Projet d'aménagement hydroélectrique sur la rivière
Sheldrake à Rivière-au-Tonnerre

Objet : Projet Franquelin – compléter l'étude environnementale

Aménagement hydroélectrique des chutes à Thompson, rivière Franquelin

**Objet : Précisions concernant la frayère du tronçon intermédiaire
dans le cadre du projet d'aménagement hydroélectrique
des chutes à Thompson sur la rivière Franquelin**

— Carte 8a —
 Novembre 2007

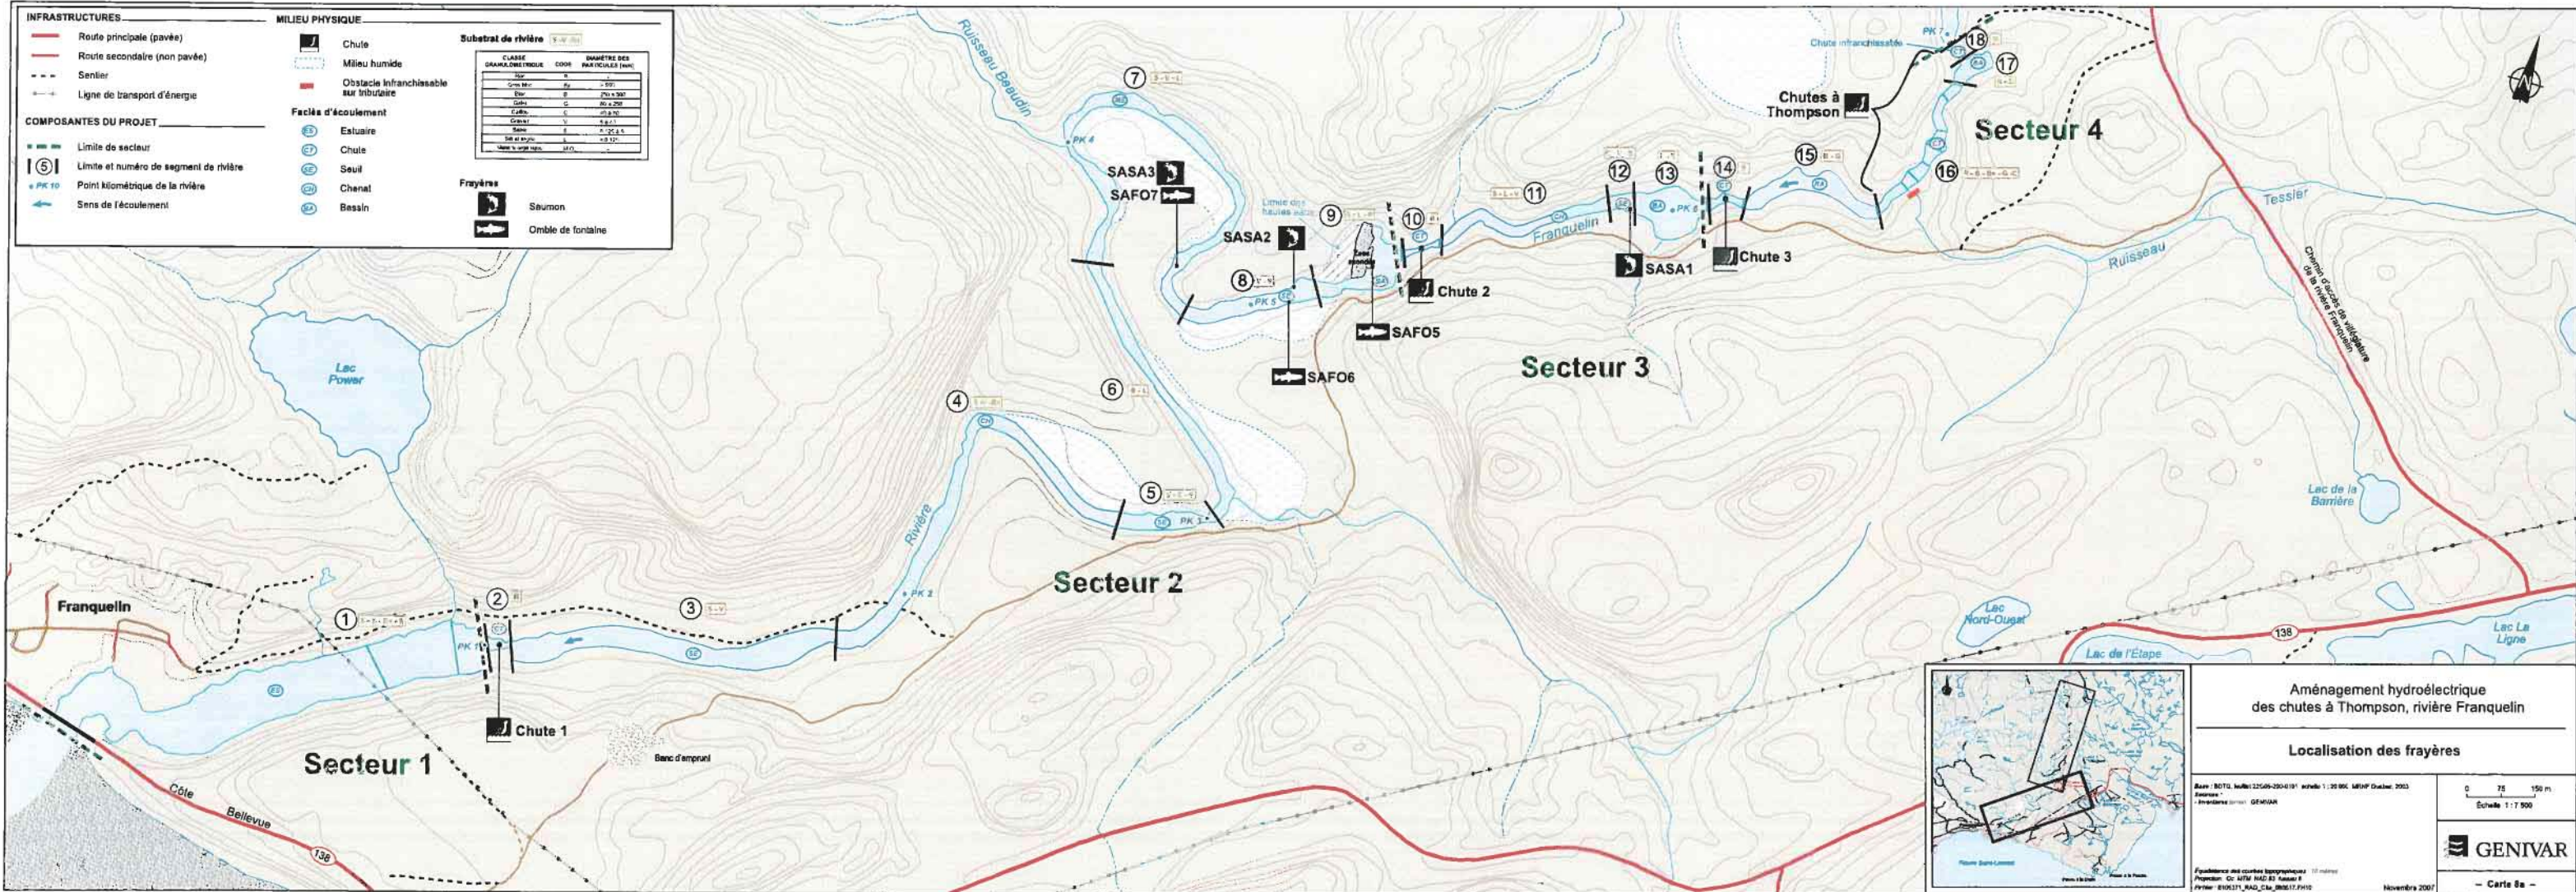
J'ai remarqué que les cartes 4a du résumé de l'étude d'impact et la carte 8a des réponses aux questions localisent les frayères du saumon dans les segments # 7, 9 et 13 alors que le texte mentionne les segments # 5, 8 et 12.

Pour les besoins de cartographie de notre rapport, pourriez-vous nous spécifier, soit par la production d'une nouvelle carte ou encore par une description écrite détaillée, la localisation des frayères du saumon?

La première frayère (SASA1) ayant été identifiée lors de la descente en apnée pour le décompte des nids de saumons est localisé dans le segment no 12a. Il s'agit d'une frayère potentielle puisque qu'elles présentent des caractéristiques physiques proches de celles habituellement recherchées par le saumon lors de la fraieson mais aucun indice de son utilisation effective n'y a été détecté.

La deuxième frayère potentielle (SASA2) est située au niveau du segment no 8, à sa limite avec le segment no 9. Elle occupe une bande d'environ 10 m de largeur le long de la rive droite. Sa longueur est de 30 m, de sorte que sa superficie est évaluée à 300 m². Sa profondeur est de l'ordre de 70-80 cm. Les vitesses mesurées vont de 0,6 à 0,8 m/s. Le substrat, faiblement compacté, est majoritairement composé de cailloux. Des galets, du gravier et un peu de sable sont également présents. Encore une fois, il s'agit de caractéristiques de substrat très locales qui sont différentes de celles de l'ensemble du segment 8. Malgré les conditions propices, aucune évidence de fraie du saumon n'a été observée sur cette frayère, de sorte qu'elle est qualifiée de potentielle.

Enfin, **la frayère SASA3**, localisée au segment no 7, est considérée comme confirmée puisque trois nids et un saumon adulte (grill) y ont été observés. Cette frayère est localisée dans le segment no 7. Sa superficie est d'environ 900 m². Une digue de castor à cet endroit crée une accélération des vitesses (vitesses mesurées: 0,9 à 1,4 m/s). Les profondeurs sont de l'ordre de 0,4 à 1,0 m. Le substrat se compose, par ordre décroissant d'importance, de galets, de gravier et de cailloux. Encore une fois, il s'agit de caractéristiques de substrat très locales qui sont différentes de celles de l'ensemble du segment 8.
